REGIONE DEL VENETO

DECRETO N. 17568 DEL 21/08/2026

ROTTAMI METALLI ITALIA – RMI S.r.l. - Progetto di discarica in conto proprio per rifiuti speciali non pericolosi in località De Morta del Comune di Sorgà in provincia di Verona. Sottocategoria “Discariche per rifiuti inorganici a basso contenuto organico o biodegradabile” con deroghe.

Adozione del provvedimento favorevole di compatibilità ambientale (VIA).

Figura 11 - Andamento dei livelli piezometrici Cluster S1 (08/08/2024-23/06/2025)

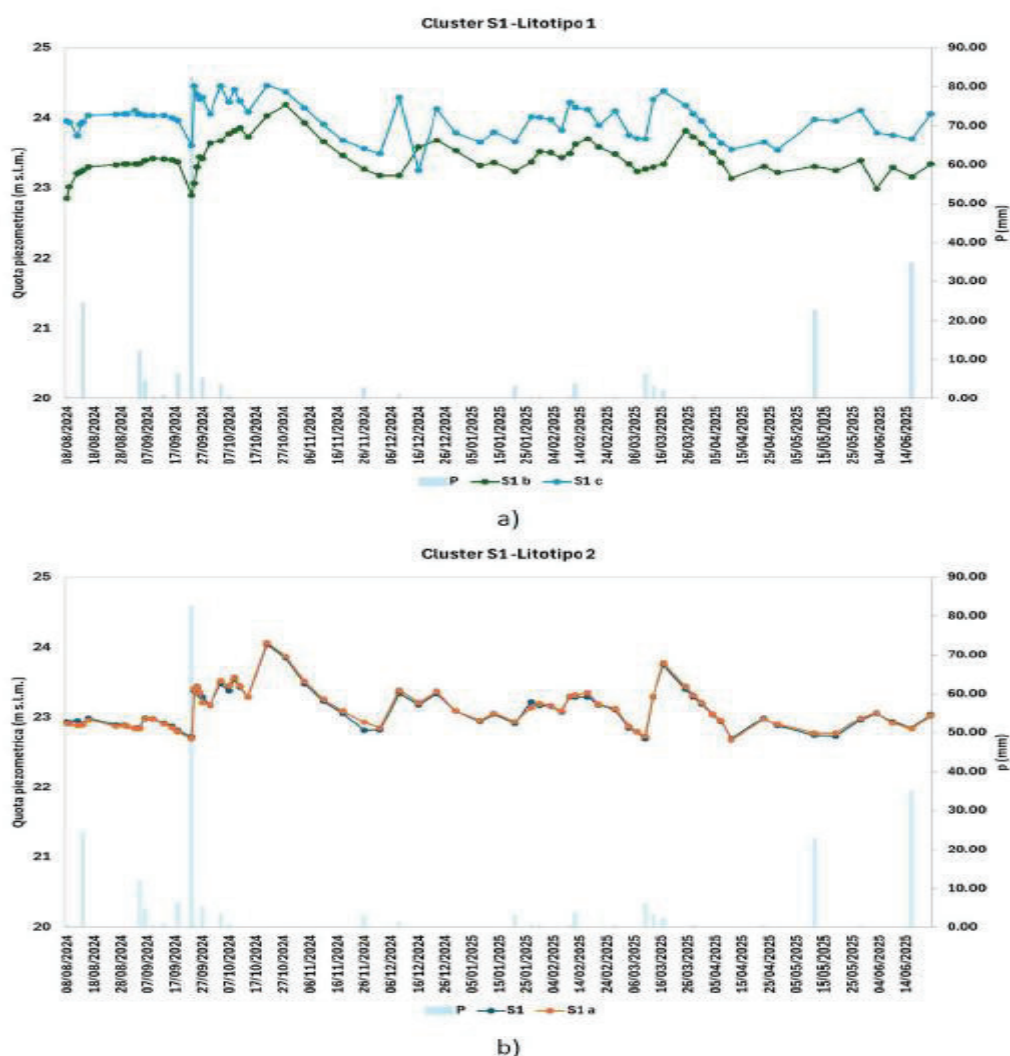
“Il confronto tra i livelli piezometrici nei due orizzonti litologici (Figure 11-18) evidenzia due andamenti distinti tra i pozzi infissi nei due litotipi, evidenziando una sostanziale distinzione tra le quote piezometriche delle acque contenute nel litotipo 1 rispetto a quelle contenute nel litotipo 2”.

Il proponente riferisce che “Tutte le serie di dati raccolti nei diversi cluster evidenziano una netta distinzione tra le quote piezometriche delle acque contenute nel litotipo 1 e quelle contenute nel litotipo 2, indicando di fatto che le acque appartengono a circuiti idrici distinti.

Figura 19 - Confronto piezometrie litotipo 1 e litotipo 2 (17 marzo 2025)⁷

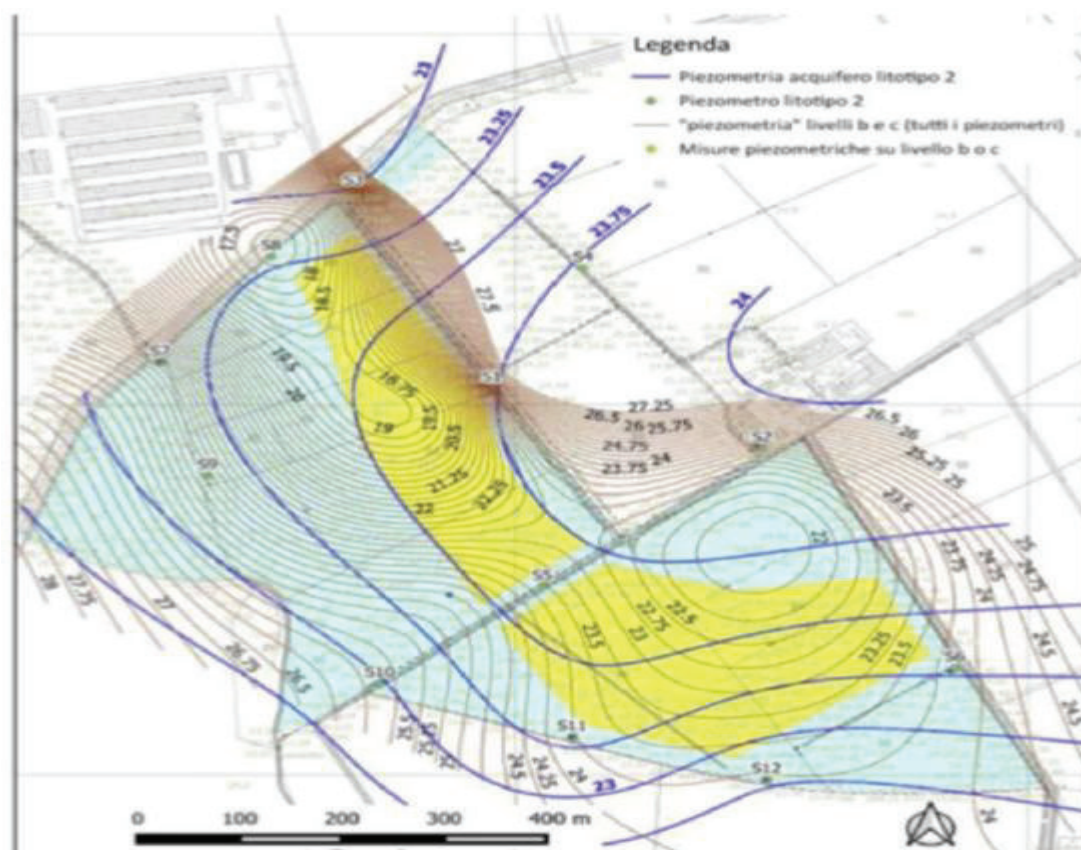
Il proponente ritiene che dal confronto delle isopieze rappresentate nella figura 19 si evince quanto segue:
superficie piezometrica livello litologico 2

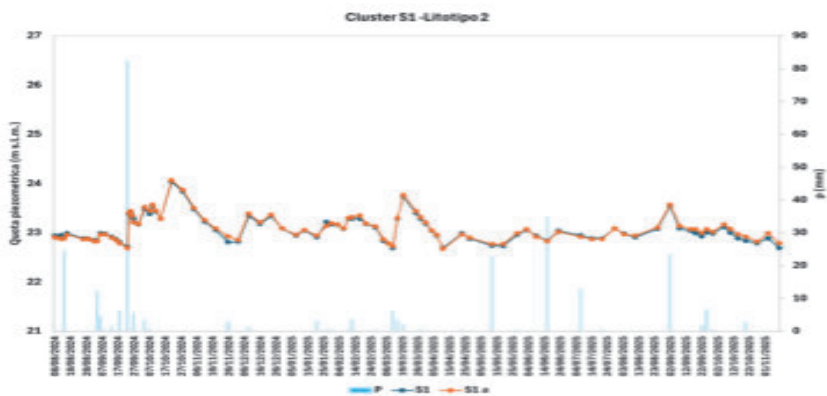
Nel caso in esame, **per stessa ammissione della estenditrice del testo, l'acquifero contenuto nel Livello 2 è un acquifero in pressione** e dunque, se fosse verificata la condizione prospettata dalla professionista, dovremmo avere una “drenanza” ascendente, con le acque del livello 2 che risalgono verso lo strato più superficiale, con quote più alte nello stesso livello 2 rispetto a quelle contenute nel livello 1, mentre è vero esattamente l'opposto. **Nessuno ha sostenuto che la situazione di livello acque più basse nel livello 1 rispetto al livello 2 sia impossibile, anzi, tale condizione verifica l'indipendenza dei due circuiti idraulici.**

L'esame di questo diagramma evidenzia che la risposta alla sollecitazione idrologica, cioè alle piogge, del Litotipo 2 è precedente a quella del Litotipo 1, sia per la comunicazione con il canale delle acque superficiali, sia perché più permeabile, e non successiva come dovrebbe essere qualora fosse vera la tesi sostenuta dalla consulente.

Figura 1 – Confronto (overlay) tra le CPTU 2-3-4-11 del valore di Fr, con evidenziato il passaggio tra i livelli impermeabili e compatti superficiali ed il sottostante livello sabbioso.

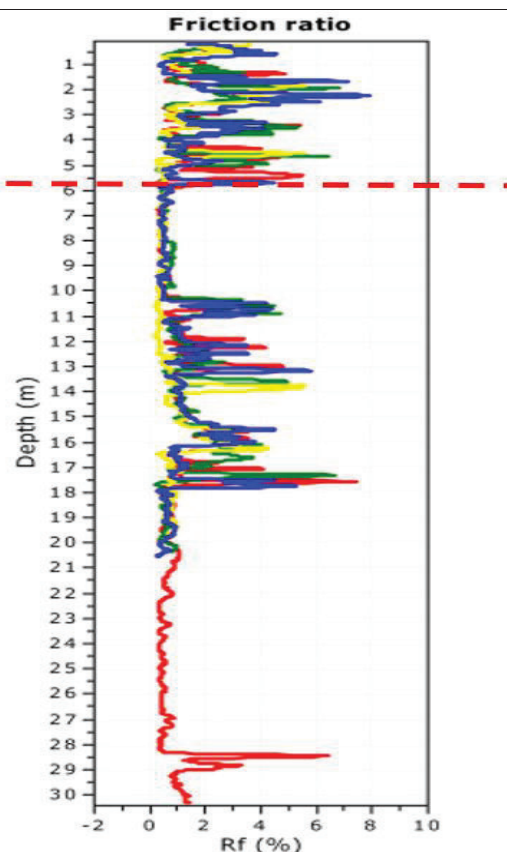
L'interpretazione dello spessore va inoltre effettuato anche considerando il rapporto Fr tra la resistenza di punta e la resistenza laterale, metodo ampiamente utilizzato da decenni per l'interpretazione litologica delle prove penetrometriche statiche (sia con piezocono che meccaniche), come illustrato dalla seguente figura tratta dalla relazione geologica di progetto.

In sintesi: Si osserva come il passaggio al litotipo 2 sia evidenziato da una netta variazione del valore di Fr, confermando nuovamente la netta distinzione in termini anche di permeabilità tra i due litotipi.
